COMUNE DI CHIAVARI

**PROCEDURA APERTA PER L'AFFIDAMENTO IN CONCESSIONE DEL SERVIZIO DI DISTRIBUZIONE DEL GAS NATURALE NELL'AMBITO TERRITORIALE DI GENOVA 2 – PROVINCIA.
C.I.G. 8853563F4D**

F.A.Q.

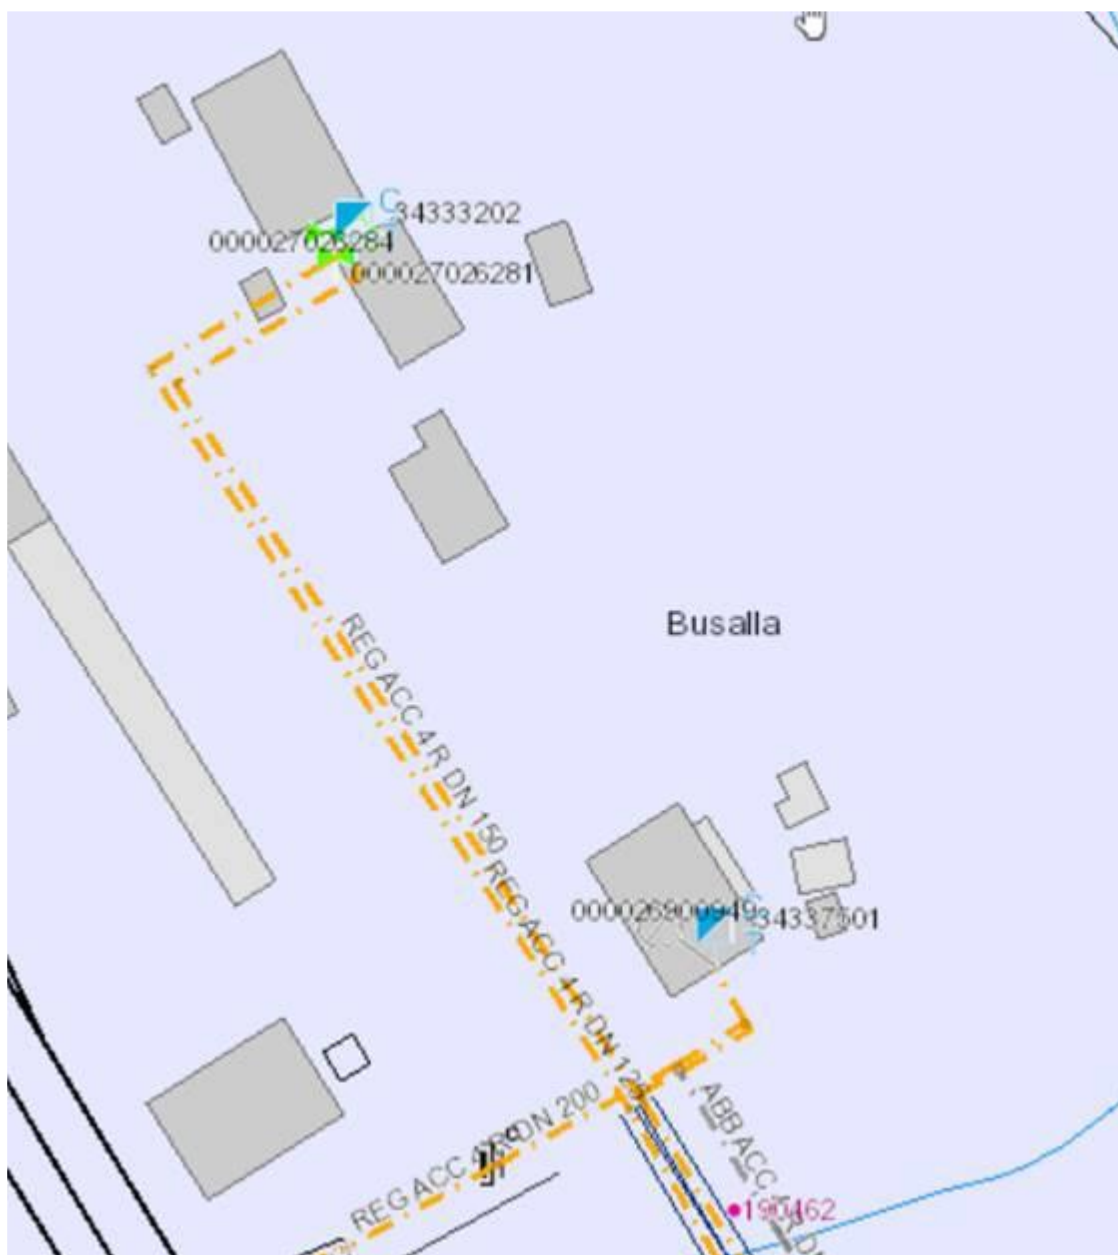
- codice 000030210290: "Via IV Novembre c/o Comune"

- codice 000022444412: "Via Roma c/o GR"

Si segnala che tutta la rete di Montoggio riportata in cartografia in 6^a specie è da intendersi in 5^a specie. I GR 010039002571, 000030219541, 000030219504 e il GRM 000026872030 hanno pressione in ingresso pari a 0,8 bar. L'IRI 010039002512 ha la pressione in uscita pari a 0,8 bar.

Si allega pertanto nuovo file DWG che recepisce le informazioni corrette.

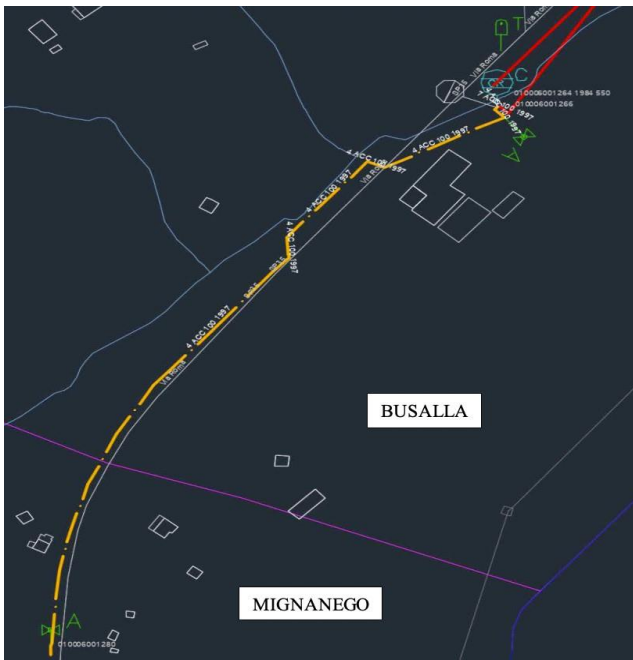
Con riferimento al Comune di Isola del Cantone si rileva un'incongruenza sulle quantità di rete di diametro PE90 in MP, tra i dati presenti nel file .xml e i dati presenti nel file .dwg, in particolare risulterebbero circa 400 m in più in consistenza rispetto alla cartografia. Si chiede pertanto di chiarire quale sia il dato corretto.

R. Si conferma la lunghezza della rete PE90 in MP presente in cartografia .DWG per un totale di 7.927 metri e si allega pertanto il nuovo file xml.

Si segnala inoltre che l'aggiornamento della consistenza xml recepisce l'integrazione di n° 1 alimentatore e dispersore.

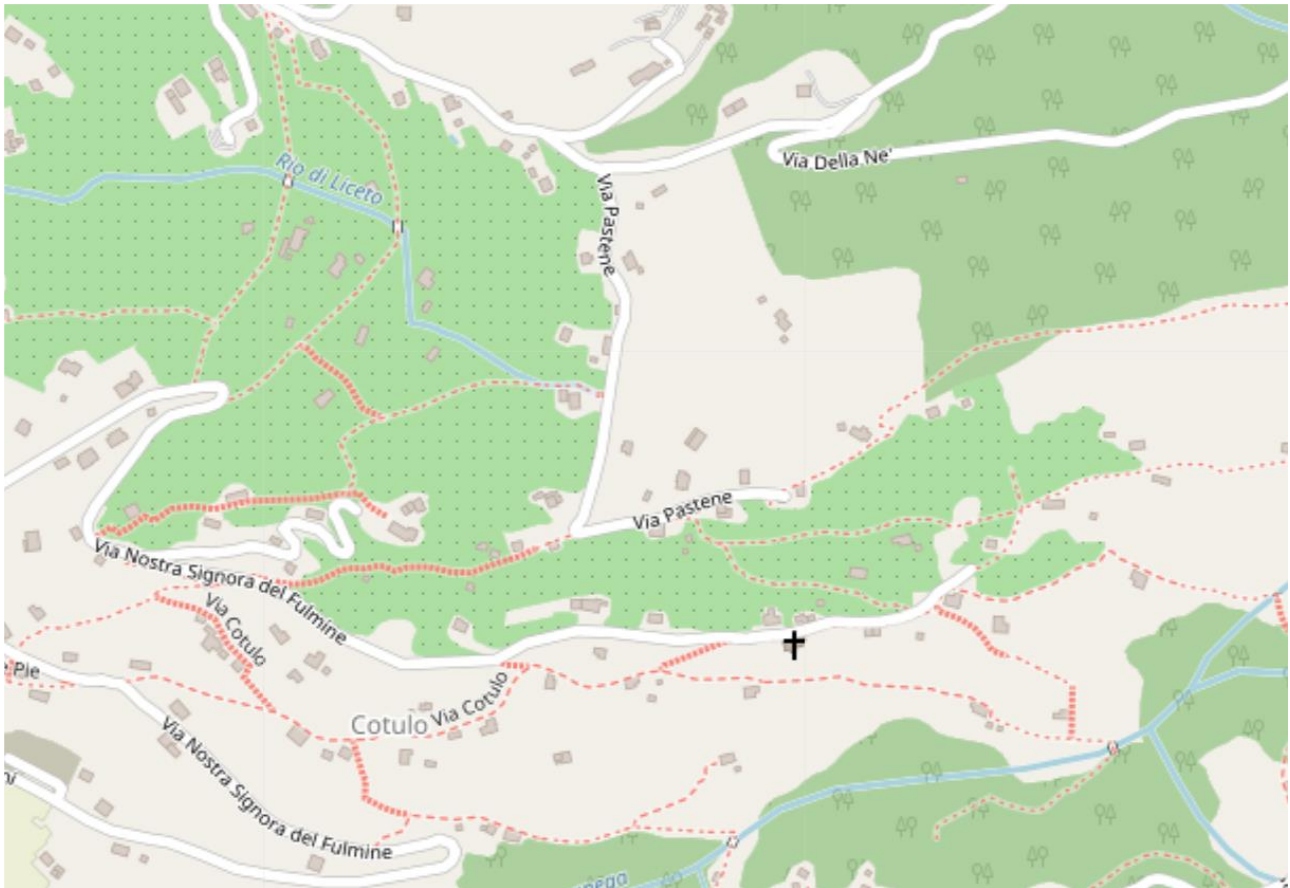
A seguito delle attività di progettazione e delle verifiche sul campo in corso, a prescindere da qualsiasi ottimizzazione che ciascun concorrente potrà valutare di proporre ai sensi dell'art.15, comma 2 dm 226/2011, evidenziamo che lo sviluppo di rete minimo, rilevato come necessario al fine di estendere il servizio nei territori e per le utenze attese indicati nel Documento Guida di cui all'Allegato G, per gli interventi riepilogati nella tabella sottostante, è mediamente di oltre 3 volte superiore a quello indicato nel Documento Guida:

Comune	Codifica Bando	Sviluppo rete atteso (m)	PdR potenziali (n)	PdR attesi (n)	Rapporto M/pdR
NE	010040-LOC.PONTORI	1.130	38	27	41,9
RECCO	010047-COLLODARI-ALPINI ITA	1.090	33	23	47,4
SAN COLOMBANO CERTENOLI	010053-CERTENOLI	600	22	15	40

Considerando che gli incrementi minimi di rete, rispetto a quelli indicati nel Documento Guida, rilevati come necessari per estendere il servizio quanto meno al numero di PDR attesi come riportato sempre nel Documento Guida ed utilizzato da codesta rispettabile Stazione Appaltante ai fini del c.d. "Van Test Lato utente", si ripercuotono in maniera significativa sul rapporto M/PdR e, di conseguenza, sull'analisi costi-benefici condotta da codesta rispettabile Stazione Appaltante, si chiede nuovamente di fornire informazioni dettagliate sugli interventi in oggetto, fornendo altresì i tracciati ipotizzati a rappresentazione delle lunghezze indicate nel Documento Guida e/o comunque ogni ulteriore informazione utile per meglio comprendere gli assunti e i presupposti sulla cui base è stato definito lo sviluppo di rete atteso riportato nel Documento Guida. In alternativa si chiede di rivalutare gli interventi in oggetto, posto che, come sopra anticipato, rielaborando l'analisi costi-benefici con i dati di sviluppo rete riscontrato come necessario per estendere la rete e servire le utenze individuate nei territori indicati dall'Allegato G, la stessa potrebbe risultare negativa e in tal senso tali interventi non dovrebbero essere ricompresi nell'Allegato G, né considerati al fine dell'ottenimento del massimo punteggio dei sub-criteri C.1.3 e C.2.3 del Disciplinare di Gara.

R. La Stazione Appaltante in seguito ad una accurata verifica ha provveduto ad escludere tutti gli interventi oggetto del presente quesito dalle Linee Programmatiche d'Ambito. La Stazione Appaltante ha altresì provveduto a pubblicare sul proprio sito internet una nuova versione rettificata del file "Allegato G Linee_Guida_Programmatiche_Ambito_Rev3.pdf".

Con riferimento all'Allegato G – Linee Guida Programmatiche d'Ambito:

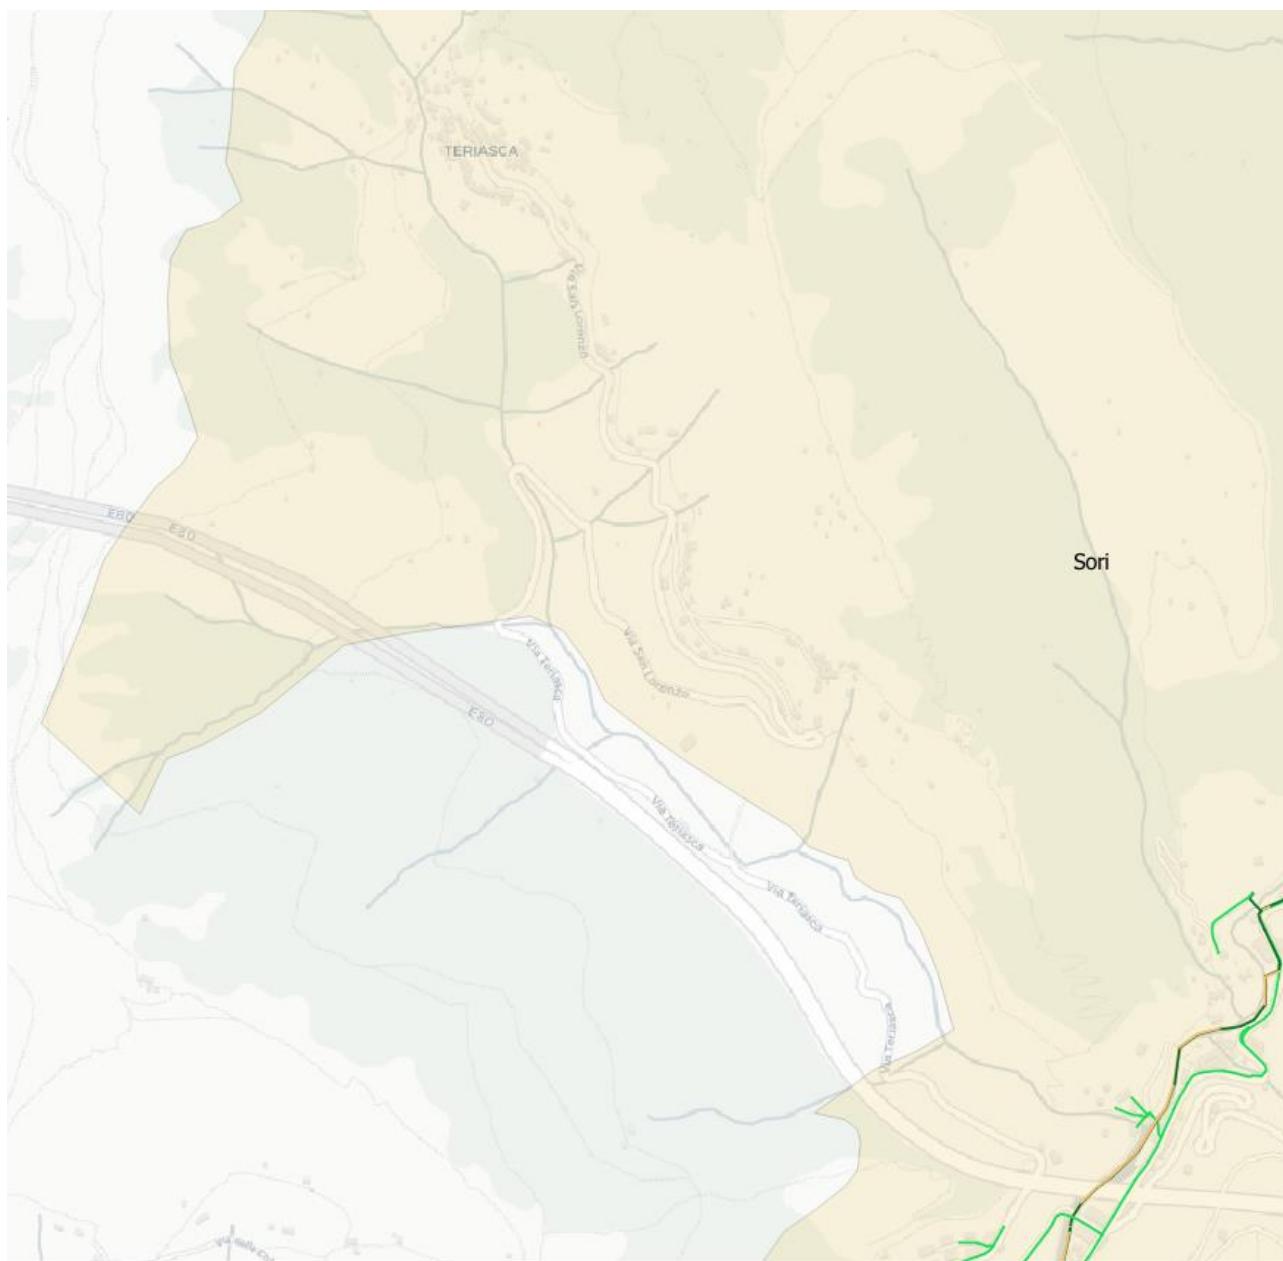
Con riferimento alla Faq n.68, codesta spettabile Stazione Appaltante ha provveduto ad escludere l'intervento ID-010046-CASEDINO-S-MAURIZIO relativo al comune di Rapallo dall'Allegato G, si evidenzia che lo stesso era propedeutico alla realizzazione dell'intervento ID-010046-SALITE ALLE FASCE. Si chiede pertanto conferma che anche quest'ultimo intervento vada considerato escluso dal documento guida.

R. La Stazione Appaltante in seguito ad una accurata verifica ha provveduto ad escludere l'intervento oggetto del presente quesito dalle Linee Programmatiche d'Ambito. La Stazione Appaltante ha altresì provveduto a pubblicare sul proprio sito internet una nuova versione rettificata del file "Allegato G Linee_Guida_Programmatiche_Ambito_Rev3.pdf".
